南宁市建设工程规划调整批前公示牌

城乡规划批前公示

根据《中华人民共和国城乡规划法》的有关规定，现将广西壮族自治区地质环境监测总站申请的南宁地质环境监测站（应急分队）基地项目规划总平图及单体建筑设计调整方案予以批前公示。

拟调整一层平面图

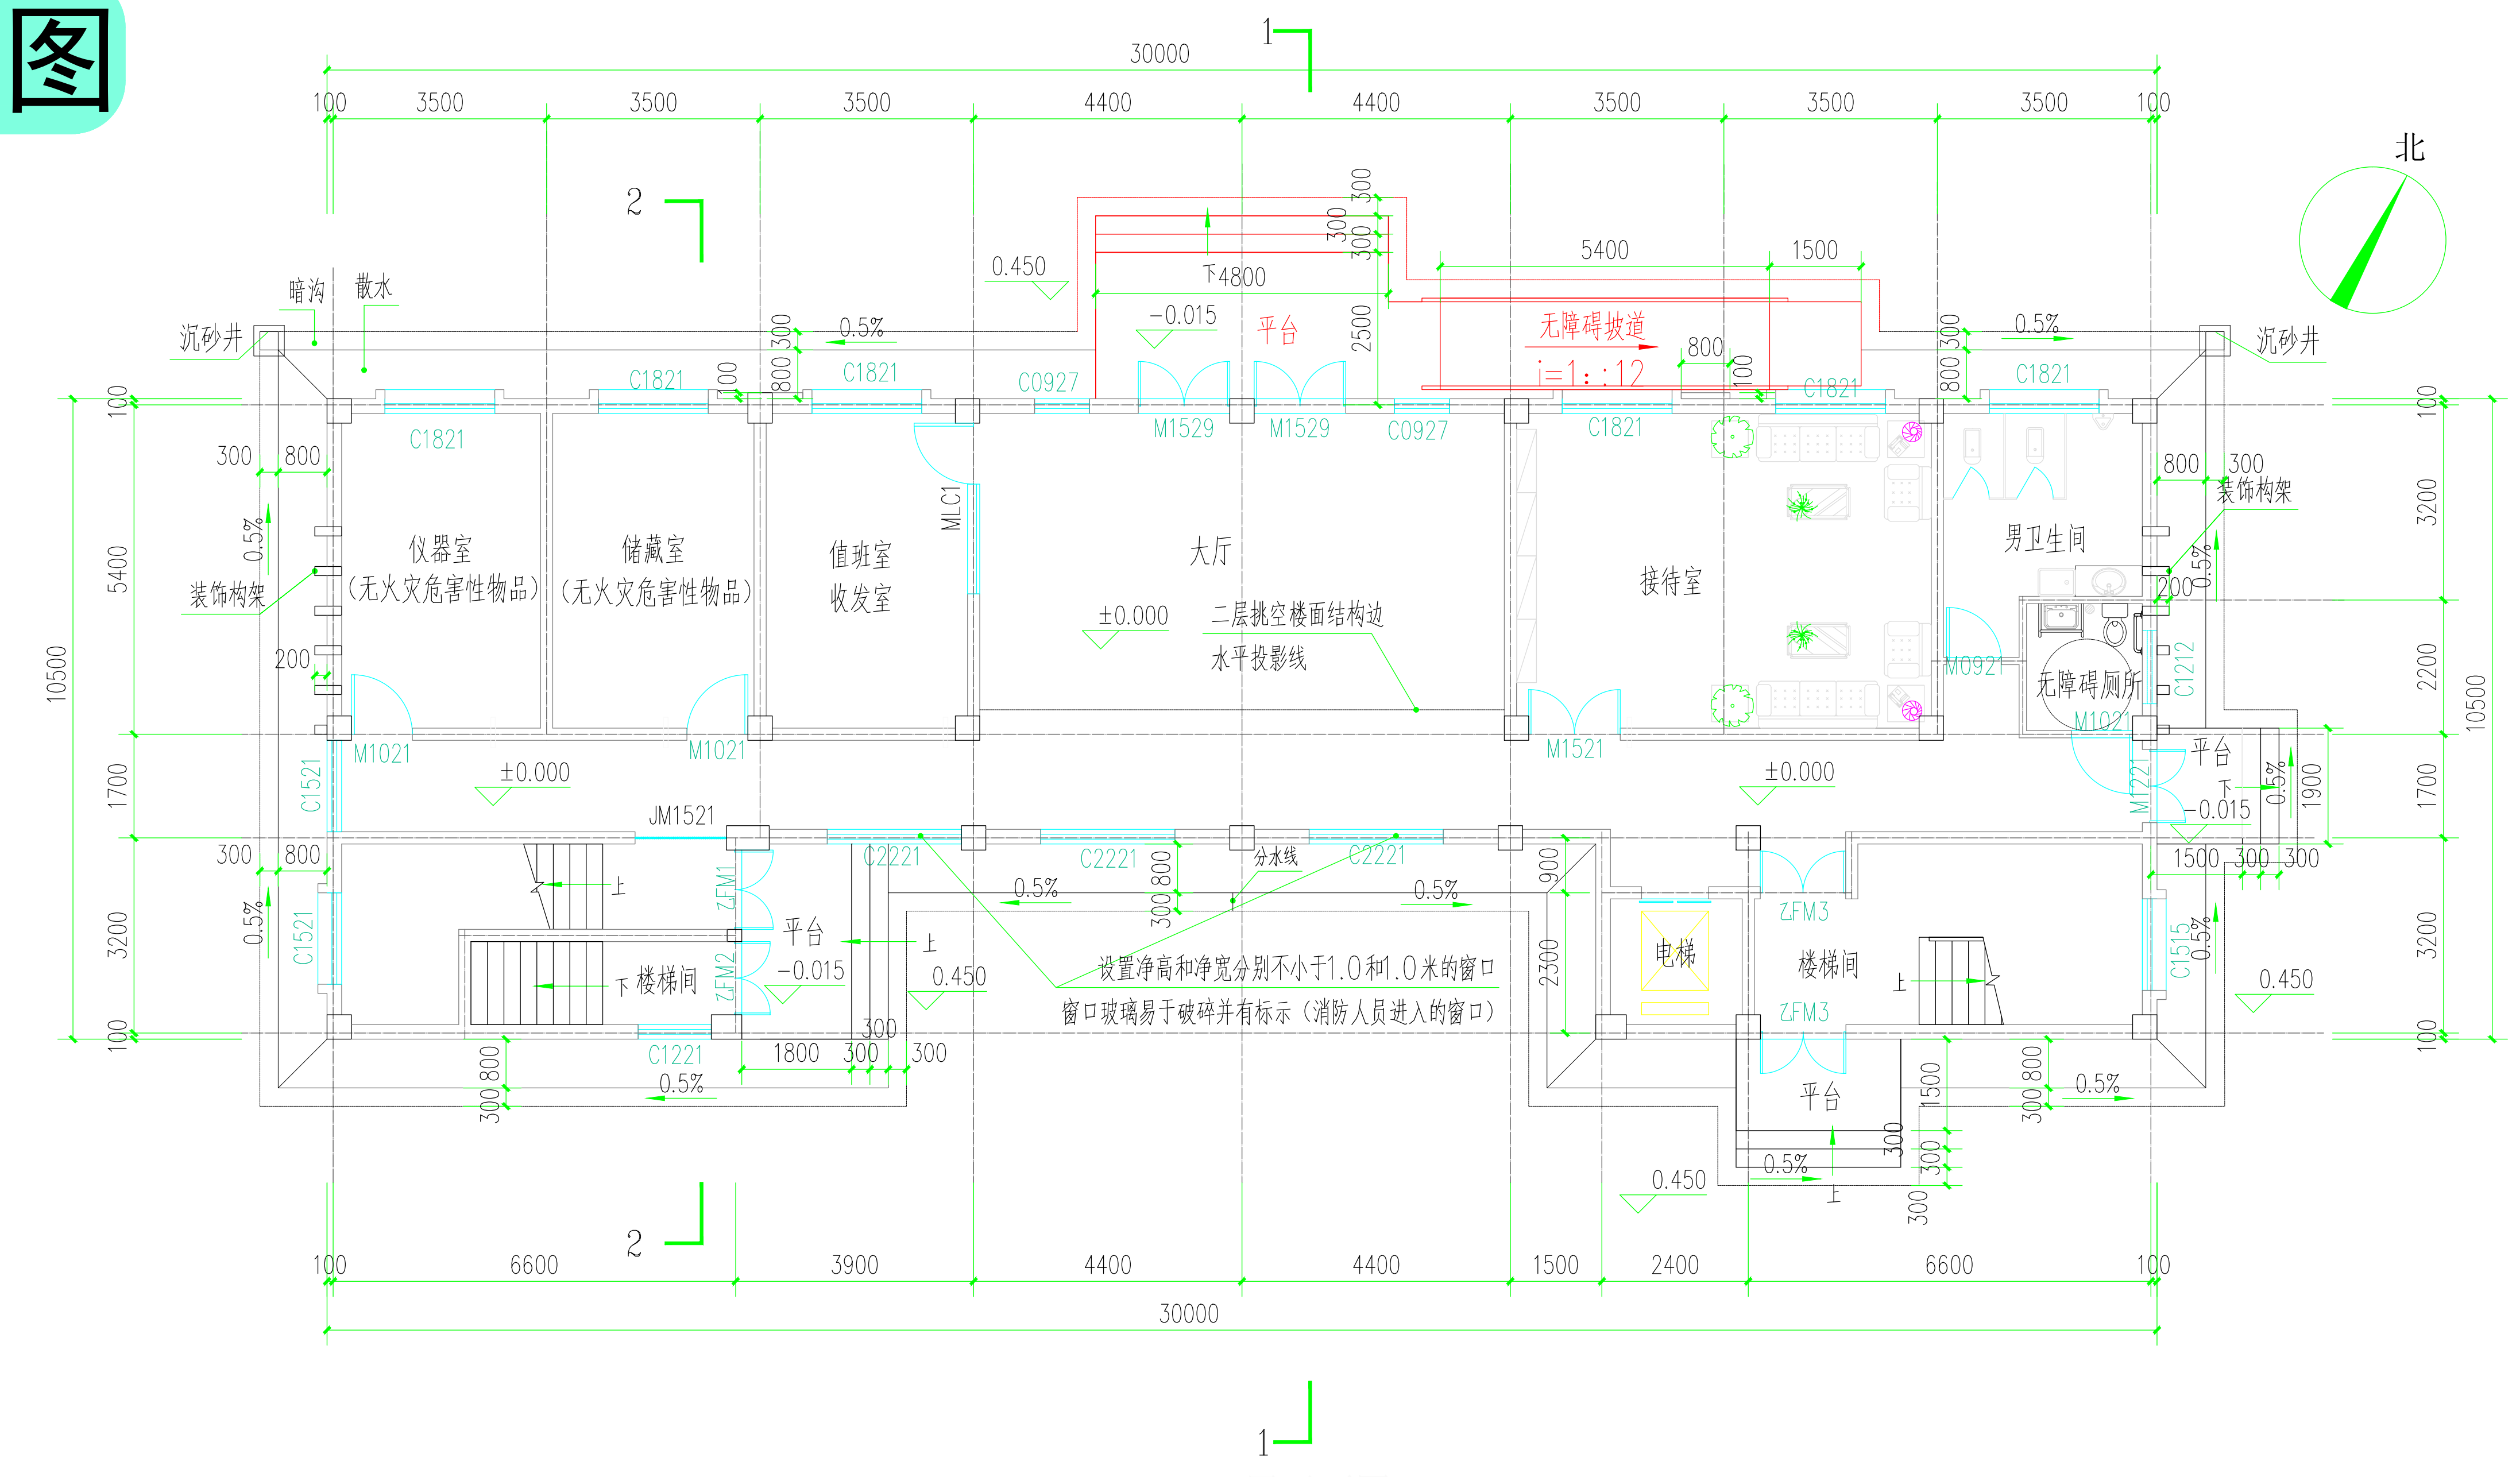
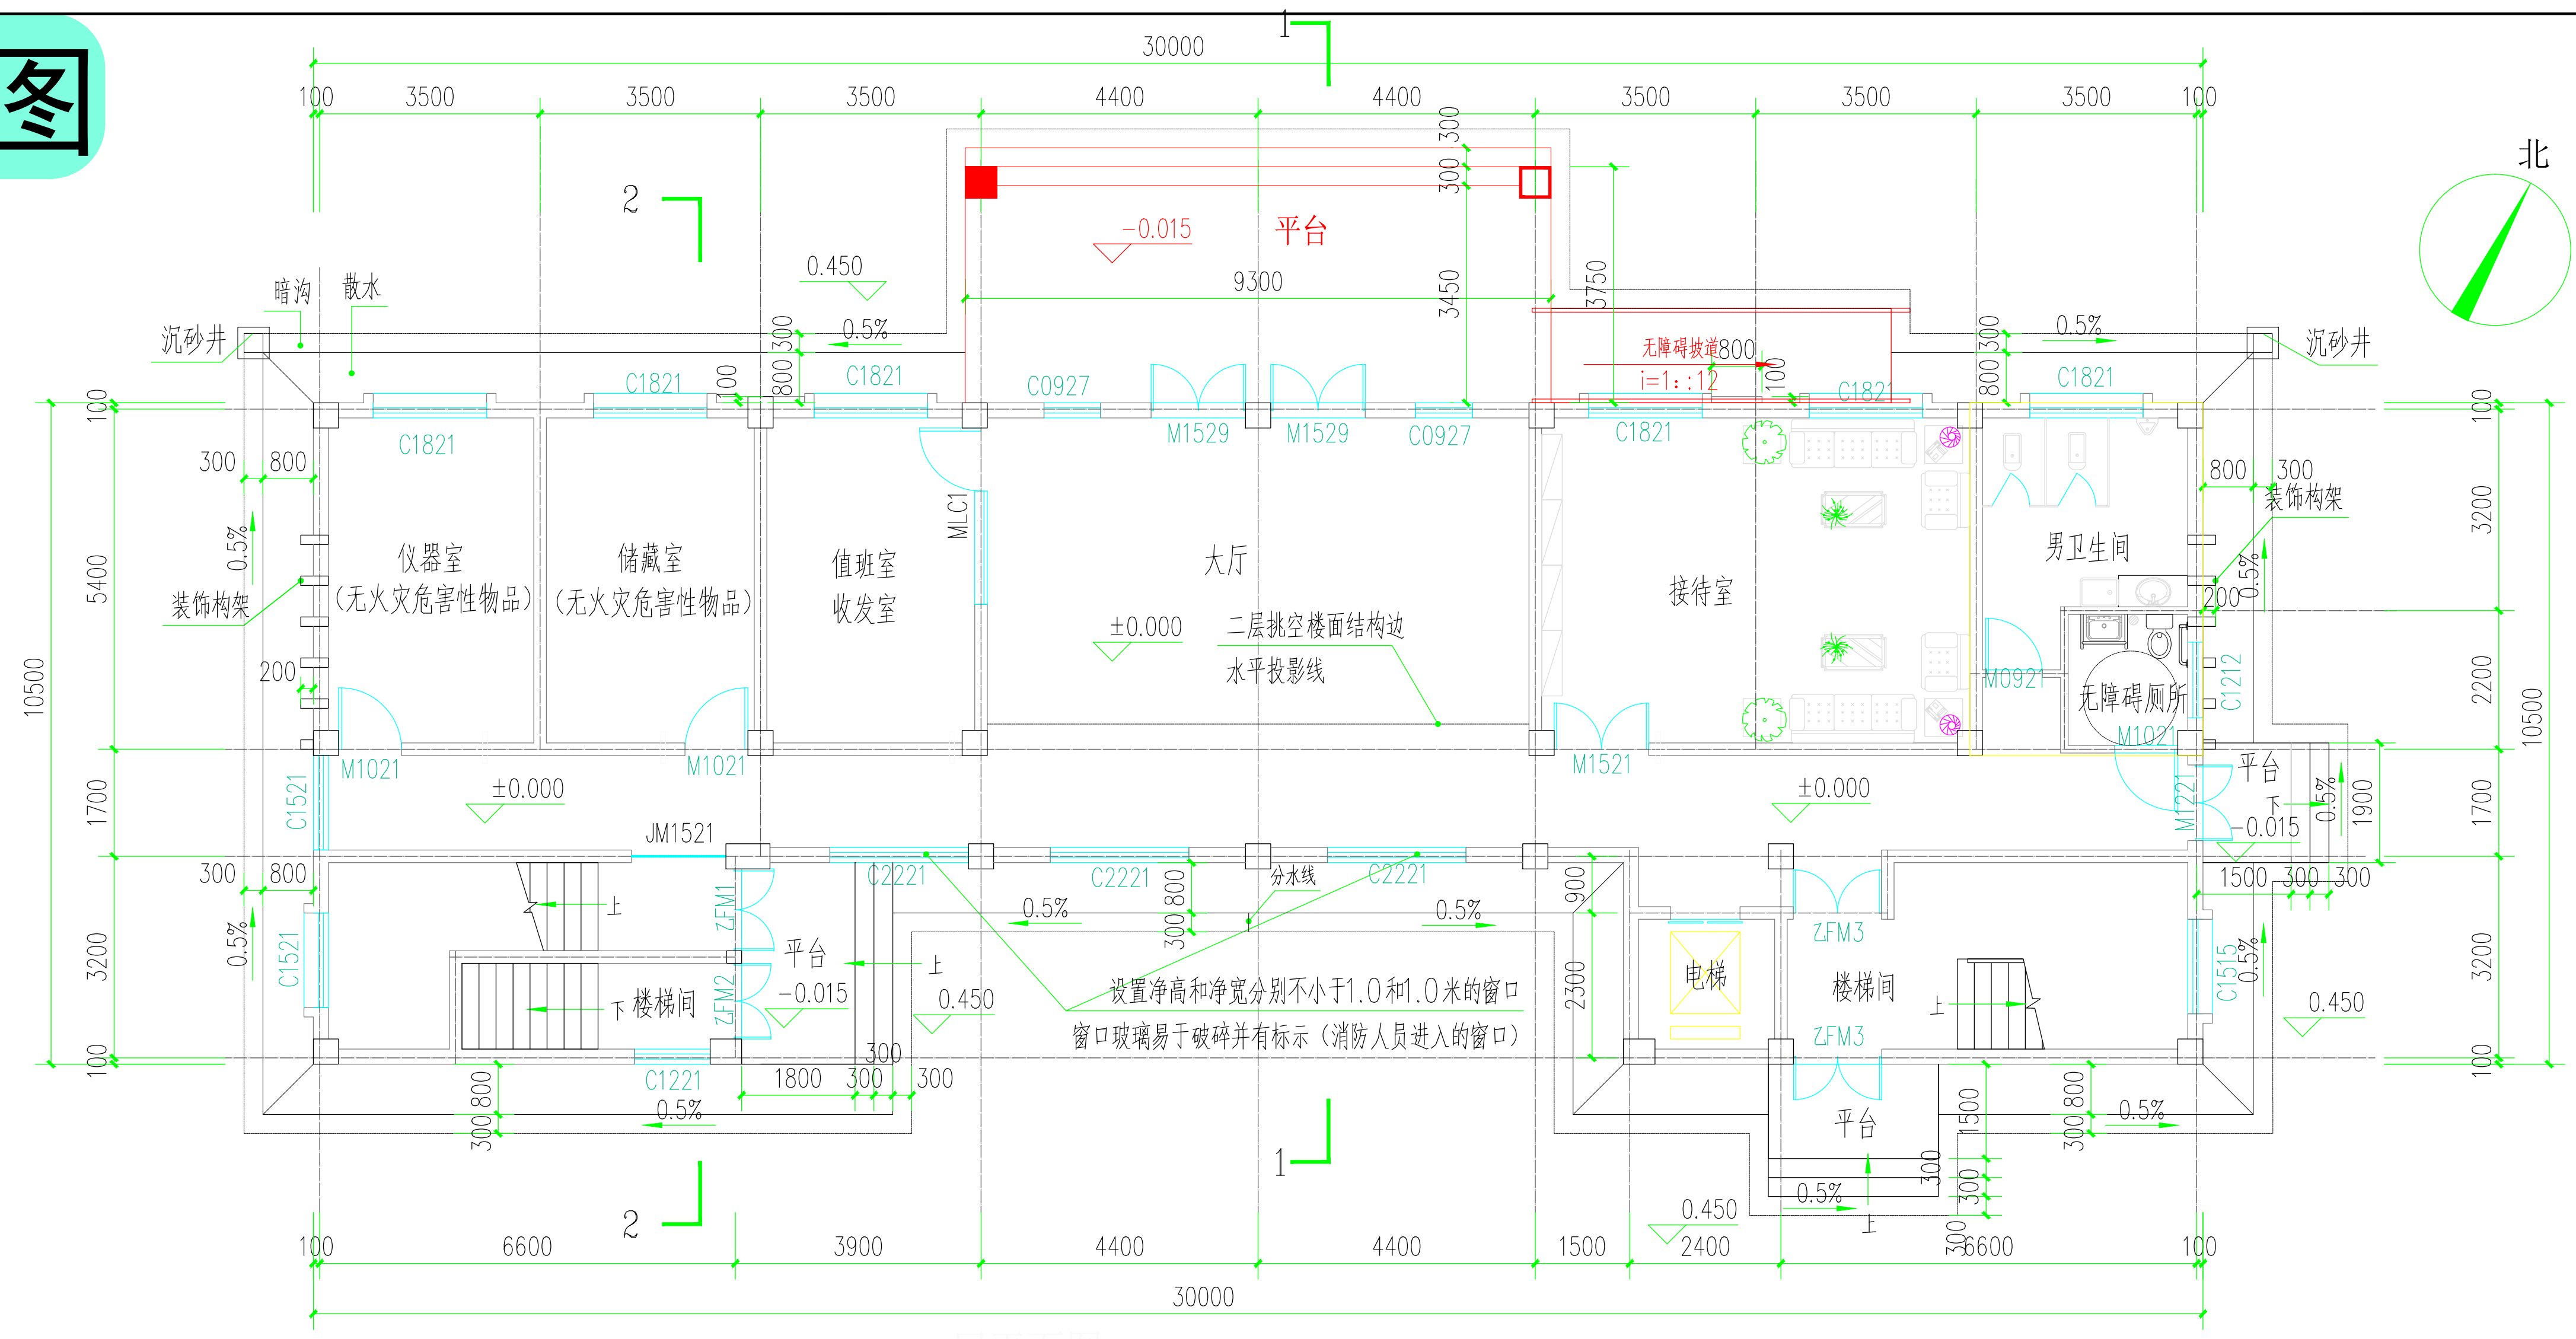
调整说明：
1、④至⑥轴交Ⓓ至Ⓔ轴处玻璃雨蓬调整为钢筋混凝土雨蓬，出入口台阶做相应调整。
